Affaire : E05/0100/20150601/04

RAPPORT ☐ D'EXAMEN DE CONFORMITE/ ☑ DE VISITE DE CONTROLE D'UNE INSTALLATION ELECTRIQUE DOMESTIQUE A BASSE ET TRES BASSE TENSION

Lieu de visite	Responsable des travaux	Proprietaire/Gestionnaire
Nom,Prénom :Jean-François Rodriguez	Nom,Prénom : -aucun-	Nom,Prénom : Jean-François Rodriguez
Rue : Avenue de la Sapinière n°4	Carte ID :	Rue :Avenue de la Sapinière n°4
B-1180 Uccle	Tva :	B-1180 Uccle

Annexe 1/2

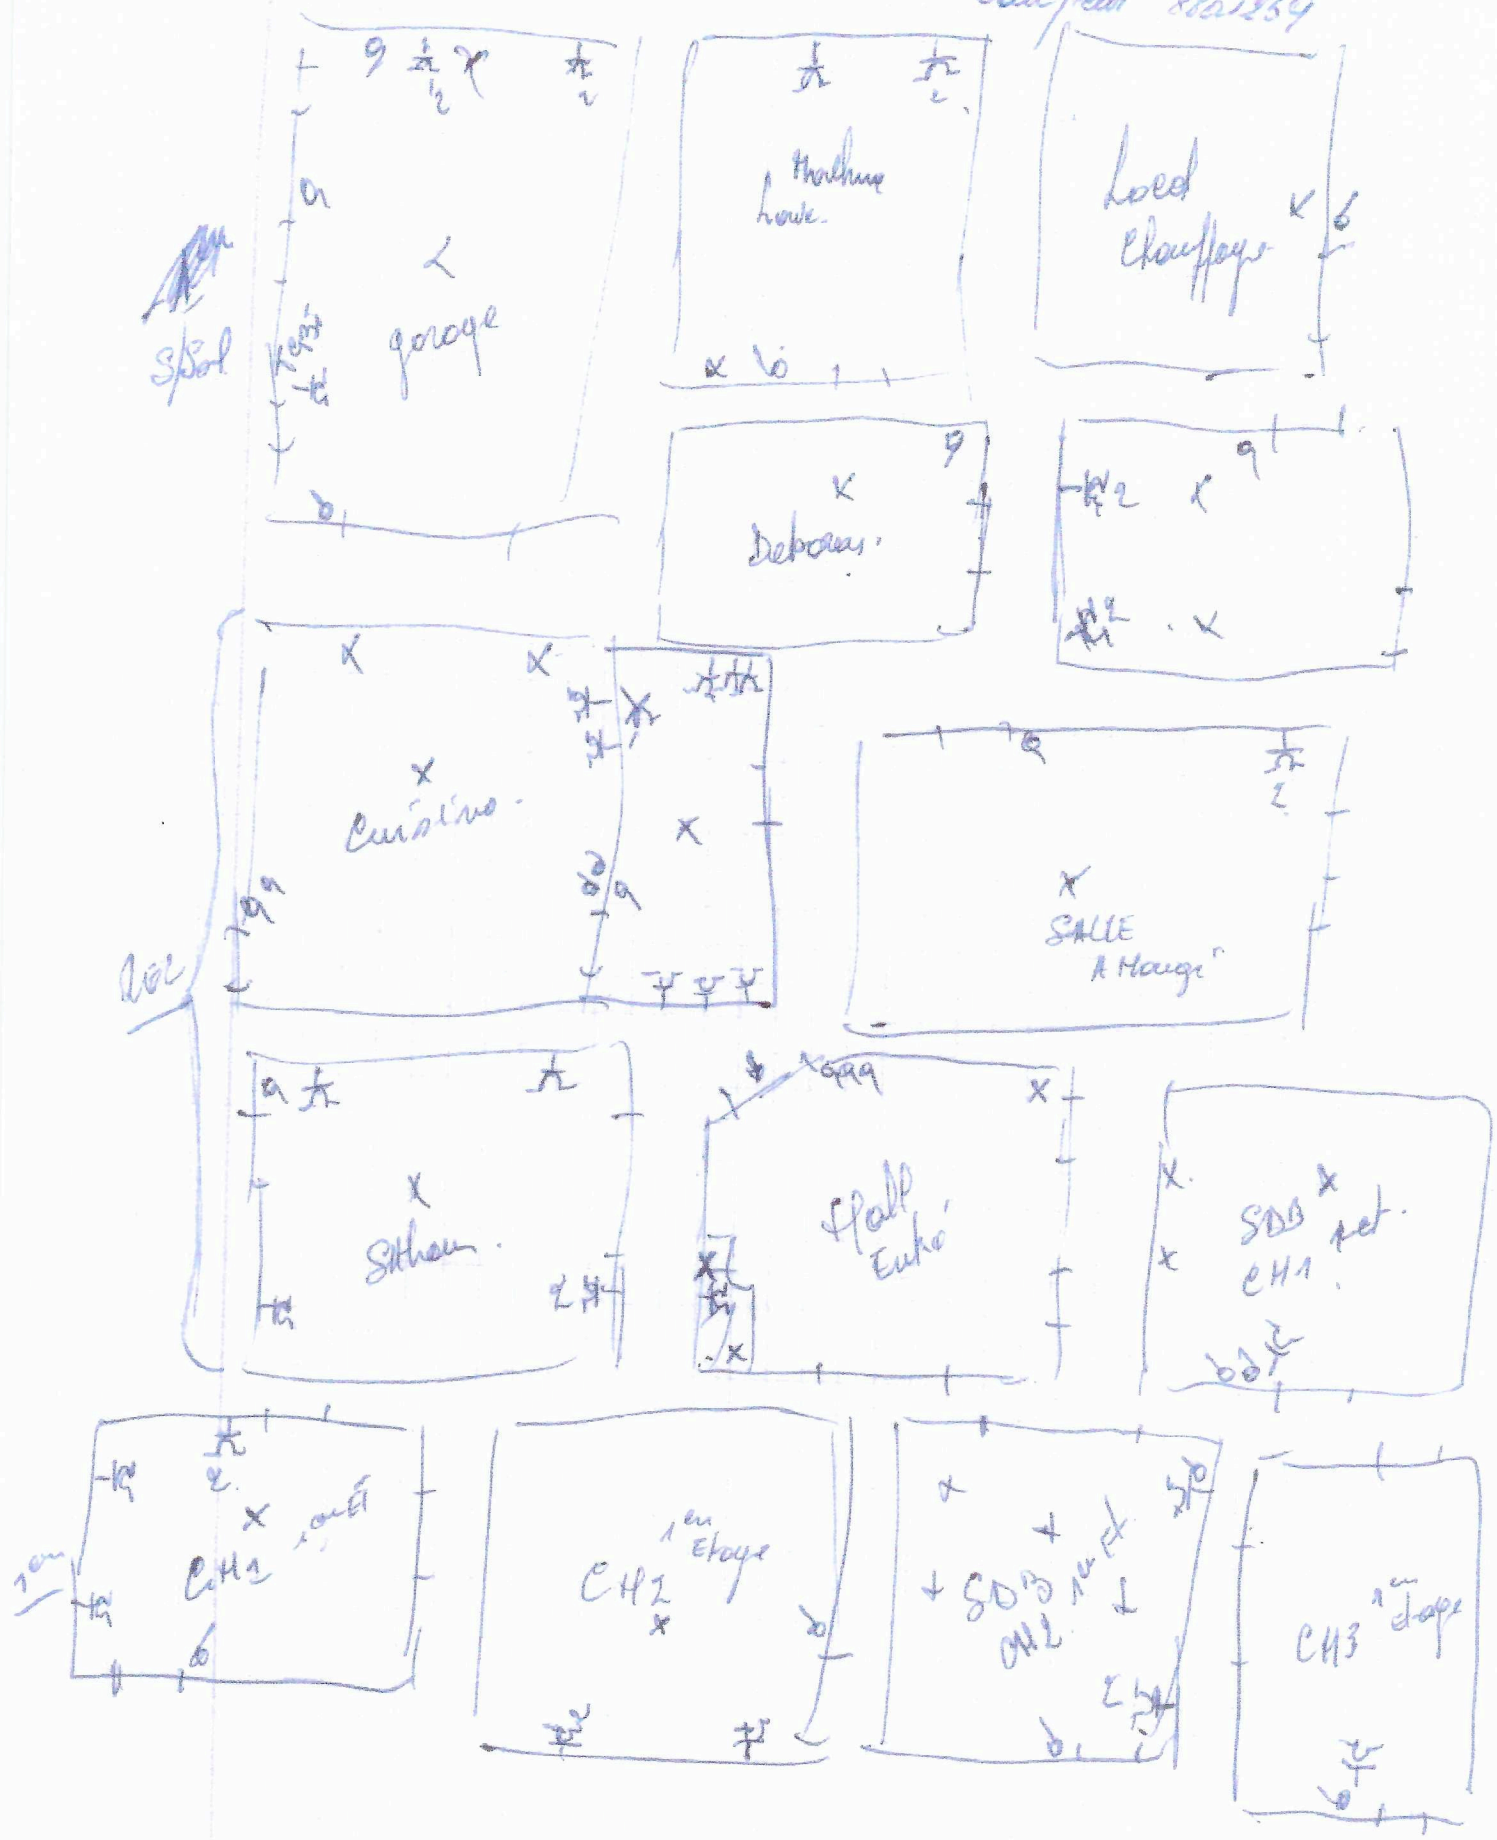
Infractions :	Remarques:Néant
2600/2601/2525/2524/2900/2703/2203
